Vänersborgs kommun

Svar på SGI:s granskningsyttrande gällande detaljplan för Norra Sanden i Vänersborg

Bilaga 1:1-1:10 Släntstabilitetsberäkning

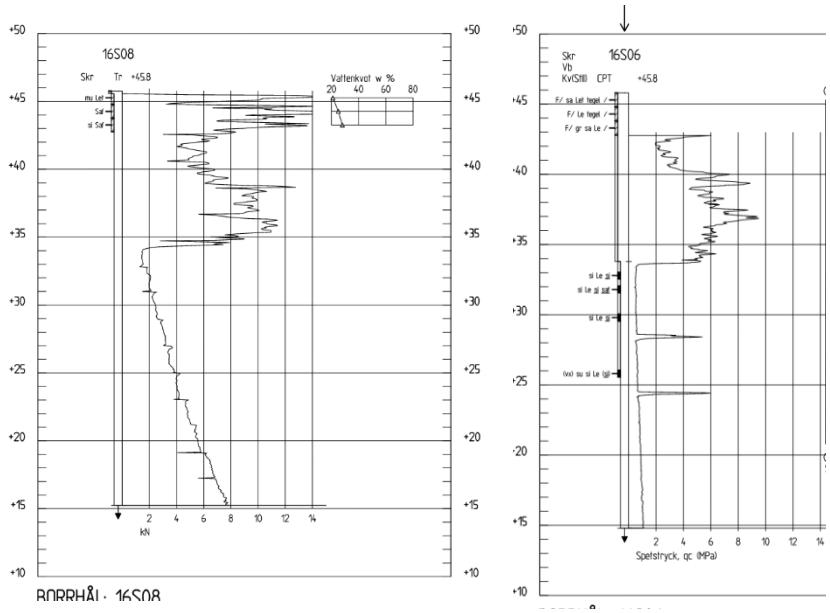
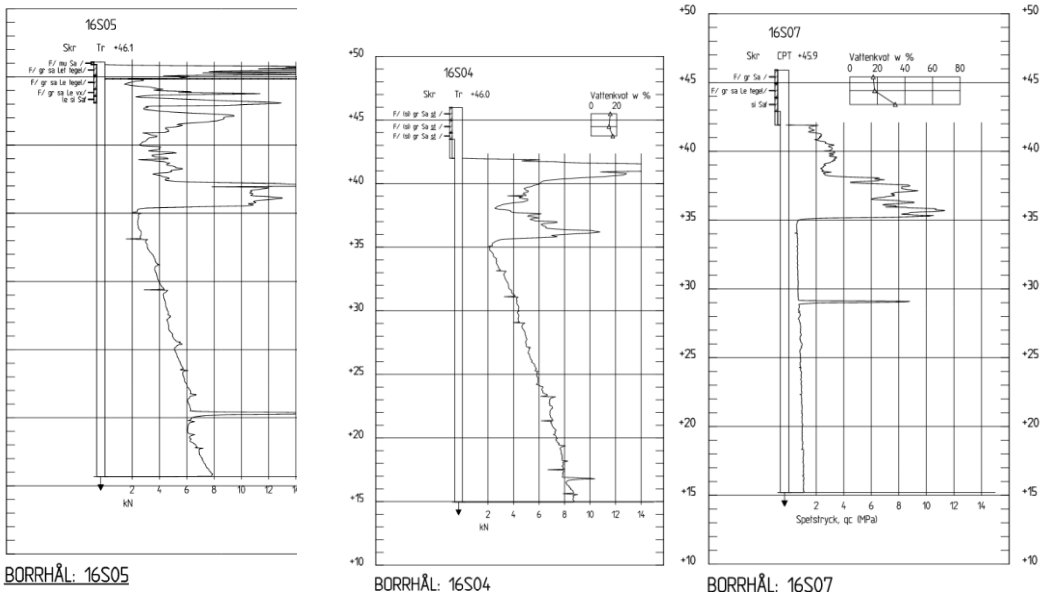
> Den befintliga vågbrytaren har brantare släntlutning än vad den breddade (planerade) vågbrytaren har. I beräkningarna i [3] har den befintliga vågbrytarens inre slänt (mot hamnen) modellerats med en släntlutning på nära 1:1. SGI lyfter frågan om det kan uppstå ett scenario där hamnen muddras och
>
> den befintliga vågbrytaren kvarstår. Ett sådant scenario har inte modellerats i [5] så det är oklart om det innebär lägre släntstabilitet än för den breddade vågbrytaren. Om scenariot är möjligt bör det ingå i stabilitetsutredningen [5].

Synpunkten gäller ett fall där vågbrytaren inte bräddas men att muddring ändå utförs. Detta fall kontrollerades inte i det föregående svaret men det är ett fall som kan bli aktuellt enligt Vänersborgs kommun. En kontroll har därför utförts. En last av 13 kPa har vid beräkningen ansats på toppen av vågbrytaren.

För att släntstabiliteten ska vara tillfredsställande ($F_{phi} \geq 1.3$) erfordras att en tryckbank utför från botten till en nivå av +43.7. Tryckbankens lutning ska vara 1:2. Muddring av botten får inte utföras på ett avstånd närmre än 2 m från tryckbankens släntfot. Beräkning redovisas i bilaga 1:10.

Muddringen förutsätts, liksom i föregående fall, utföras med en lutning av 1:2,5 – 1:3.

Utförs ovanstående bedöms släntstabiliteten vara tillfredsställande för fallet med muddring men inte breddning.

Figur 1: Sonderingar på västra sidan av hamnkanalen

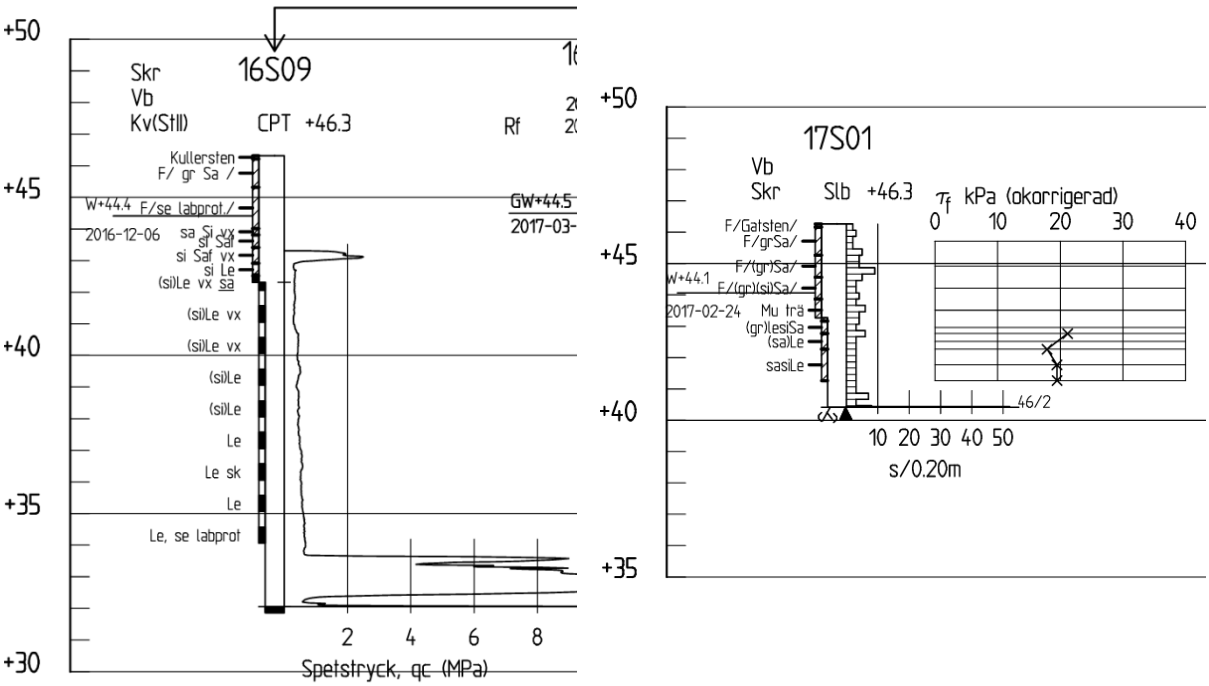
- I stabilitetsberäkningarna mot gamla hamnkanalen i [3] (bilaga C1, sida 7–8) är området med kanalbottenlera förskjutet mot östra sidan, vilket är ett gynnsamt antagande för stabilitetsberäkningarna för västra sidan av gamla hamnkanalen. Det framgår inte i [3] varför denna förskjutning har gjorts så SGI rekommenderar att en översyn görs om kanalbottenlerans nuvarande västra gräns kan motiveras eller om den bör förflyttas längre västerut mot Norra Sanden, vilket i så fall innebär en revidering av beräkningarna.

- Sammanfattningsvis rekommenderar SGI att en generell översyn görs av gränsdragningen mellan vattenleran och landleran i stabilitetsberäkningarna. Om det saknas undersökningsresultat som kan verifiera en gynnsam gränsdragning (dvs landleran går långt ut i vattnet) bör försiktigare gränsdragningar väljas.

Svar: En översyn av sonderingarna på ömse sidor av kanalen visar på ett tjockare lager av sand på den västra sidan, se figur 1 och figur 2 nedan.

I **figur 1** redovisas ett antal sonderingar från den västra sidan av Hamnkanalen. Samtliga sonderingar visar på ett fast lager av sand som förekommer till nivå ca +34-+35, ca 11 till 12 m under markytan. I **figur 2** redovisas sonderingar från den östra sidan av Hamnkanalen. Här har lera påträffats på nivåer mellan ca +42 och +43, ca 3 till ca 4 m under markytan.

På den västra sidan har alltså lera konsekvent påträffats på betydligt större djup än på den östra sidan av kanalen.

Vår bedömning är med ledning av det att det är ett rimligt antagande av Structor att leran förekommer längre in på den östra sidan än på den västra. Att skjuvhållfastheten har en högre tillväxttakt under och i närheten av det tjocka lagrat av friktionsjord på den västra sidan bedöms också som ett rimligt antagande.

Sektion 0/100 vid vågbrytare. C-analys.

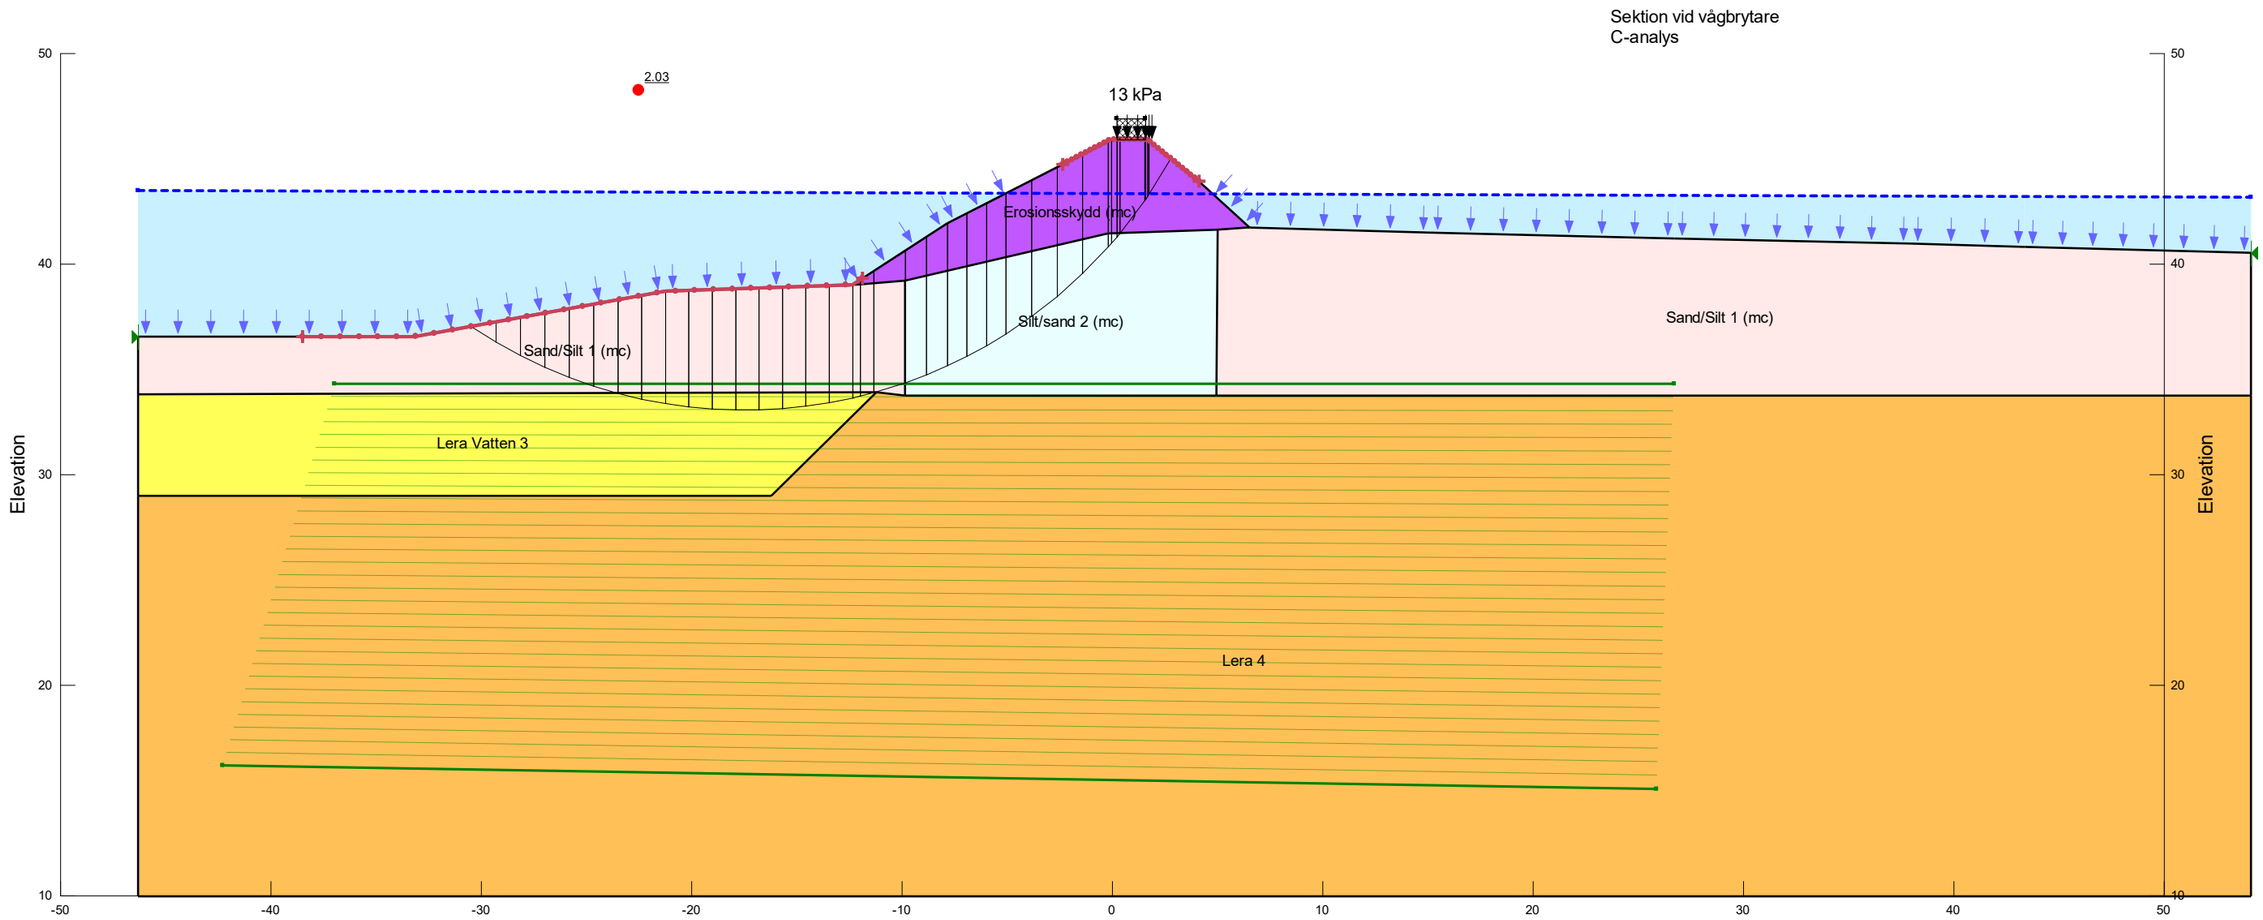
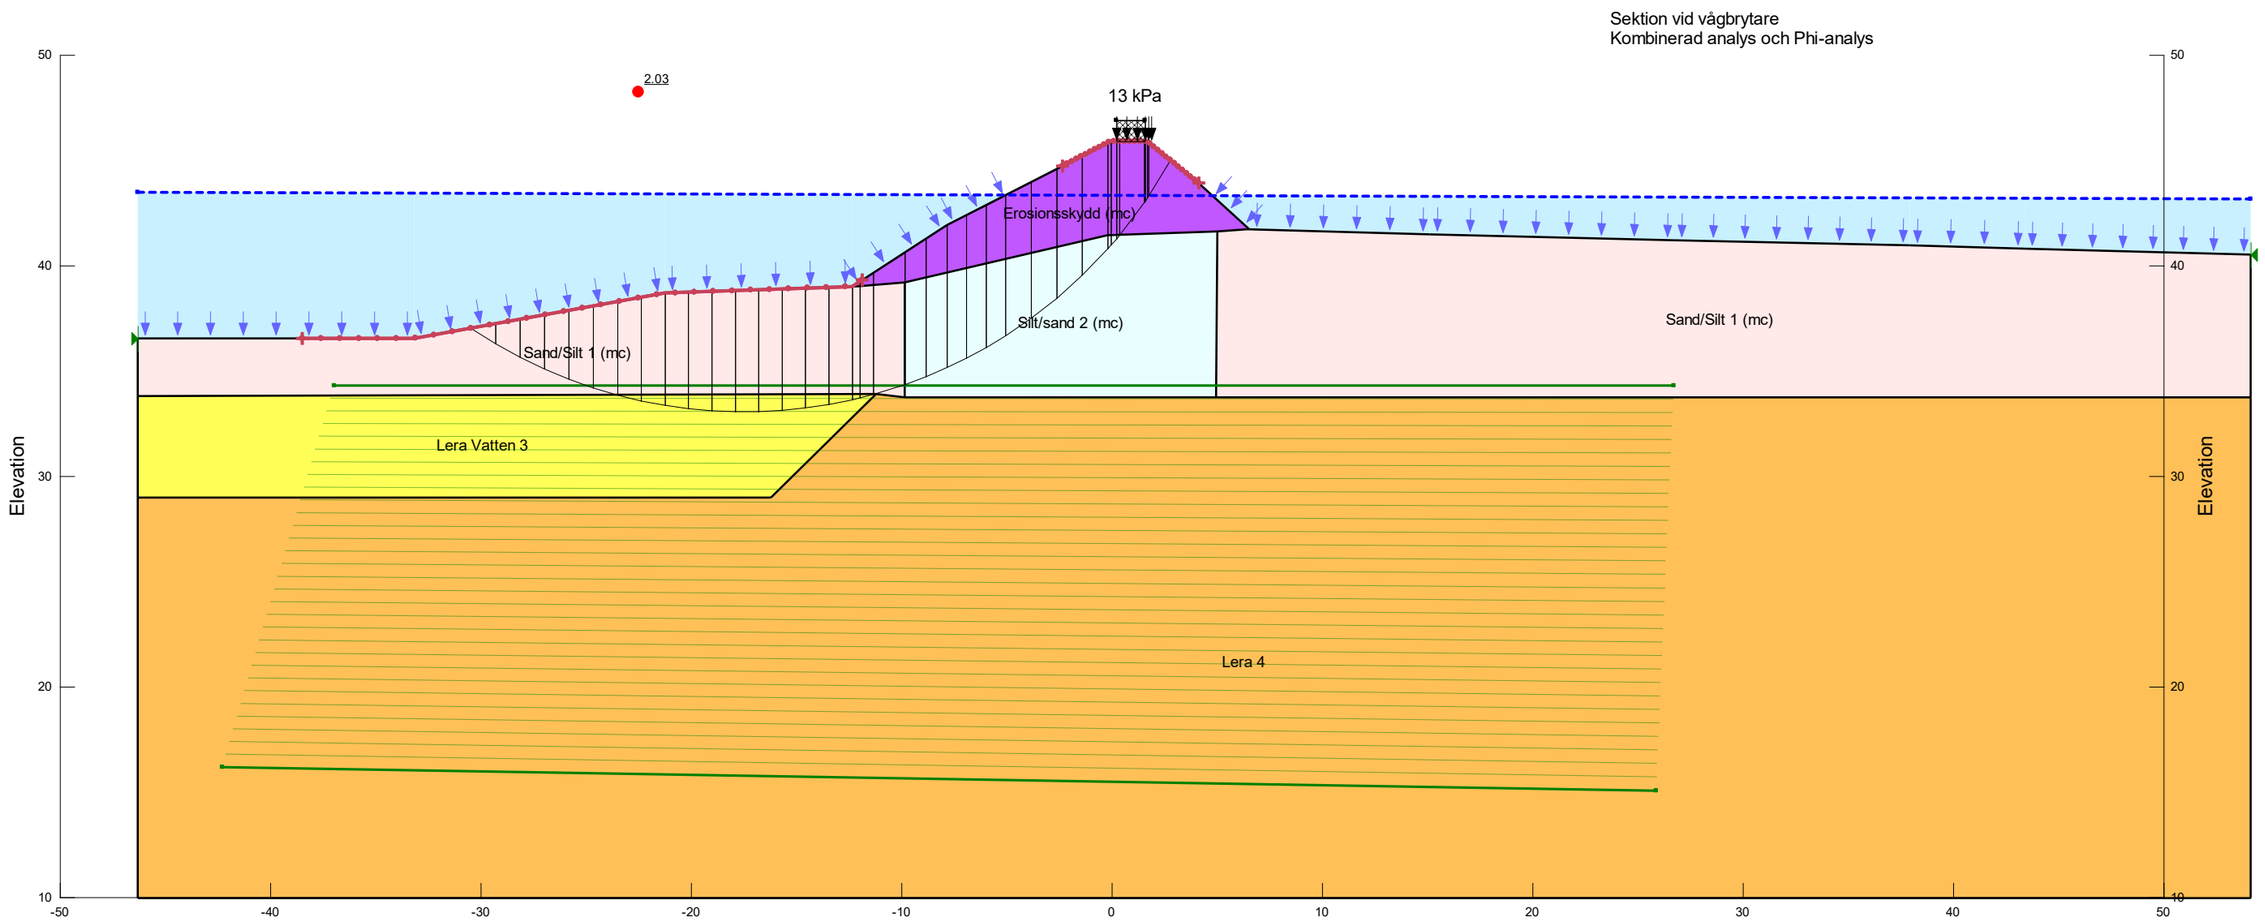
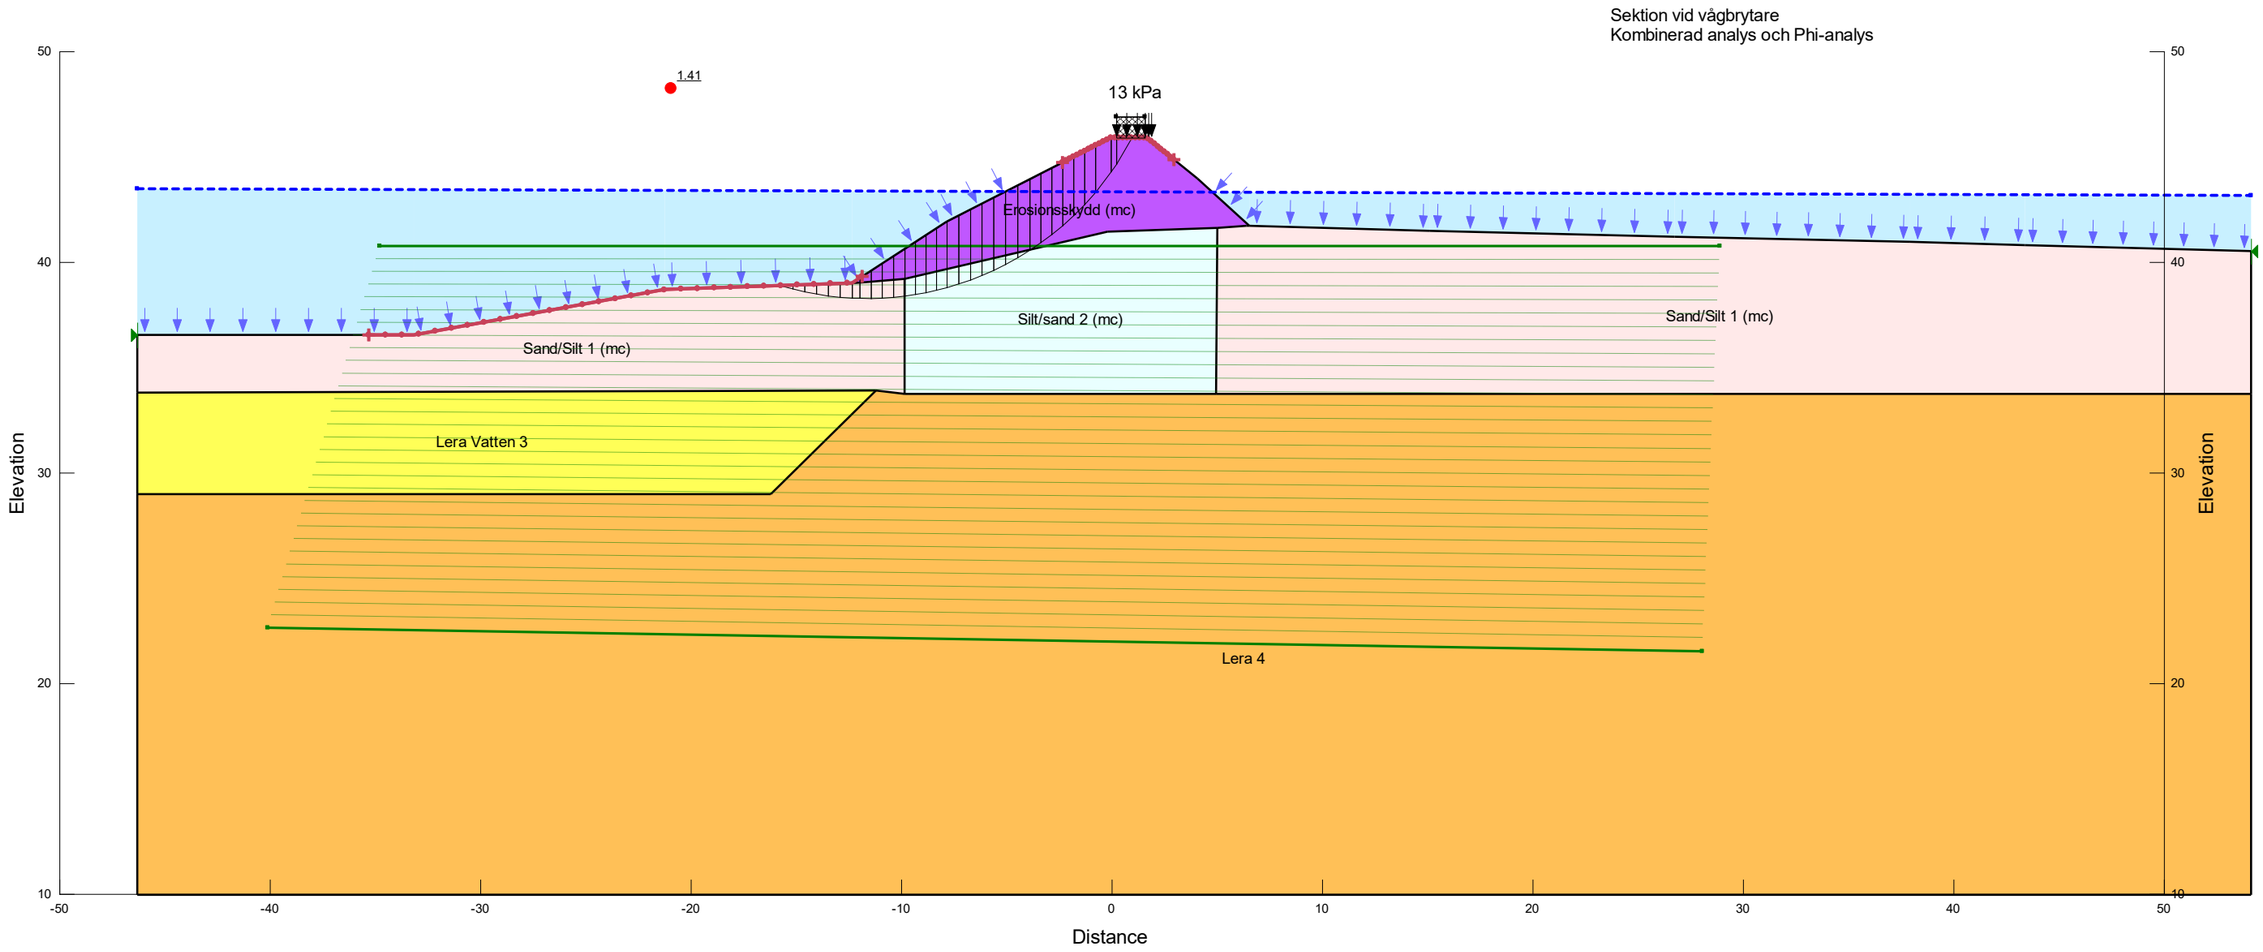
> De redovisade stabilitetsberäkningarna i [3] kan anses vara representativa även för det aktuella planförslaget. I det tidigare yttrandet (2017-08-31) framförde SGI synpunkter som även de kan anses vara aktuella. Dessa sammanfattas nedan.
>
> - Beräkningarna mot västra trafikkanalen visar på tillfredsställande stabilitet under förutsättning att marken närmast strandkanten inte belastas samt att bottennivåerna i västra trafikkanalen ej underskrider nuvarande nivåer. På plankartan har en bestämmelse om begränsad belastning lagts in. Det är dock oklart om och hur bottennivåerna i trafikkanalen och småbåtshamnen kommer att regleras så att det säkerställs att områdets stabilitet är tillfredställande över tid. SGI lyfter även frågan om belastningsbegränsningar generellt kommer efterföljas med hänsyn till att planen tillåter flertalet bygglovsbefriade aktiviteter i samband med evenemang.
> - Stabiliteten för vågbrytaren har beräknats utan en ytlast, men det förefaller som om plankartan tillåter belastningen 13 kPa. Plankartan bör justeras så att ingen ytlast tillåts på vågbrytaren, alternativt kan beräkningarna i [3] revideras.

Den andra delen i yttrandet ovan rör att sektionen vid vågbrytaren utförts utan belastningar samtidigt som plankartan medger 13 kPa belastning på vågbrytaren. Kompletterande beräkningar, utförda utifrån Structors beräkningar, men med 13 kPa tillskottsbelastning på vågbrytaren har därför utförts, se resultat i tabell 1 samt beräkningssektioner i Bilaga 1:1-1:3. Vattenytan har liksom i Structors beräkningar ansatts till LLW: +43,47.

Tabell 1. Beräknade säkerhetsfaktorer

Sektion\Analys	F_c	F_{komb}	F_{Phi}
Sektion 0/100 vid vågbrytare $_{13\ kPa\ last}$	2.03	2.03	1.41

Beräkningarna visar att sektion 0/100 vid befintlig vågbrytare har tillfredsställande säkerhetsfaktorer för samtliga analyser, även med en tillskottslast av 13 kPa på vågbrytaren under befintliga förhållanden.
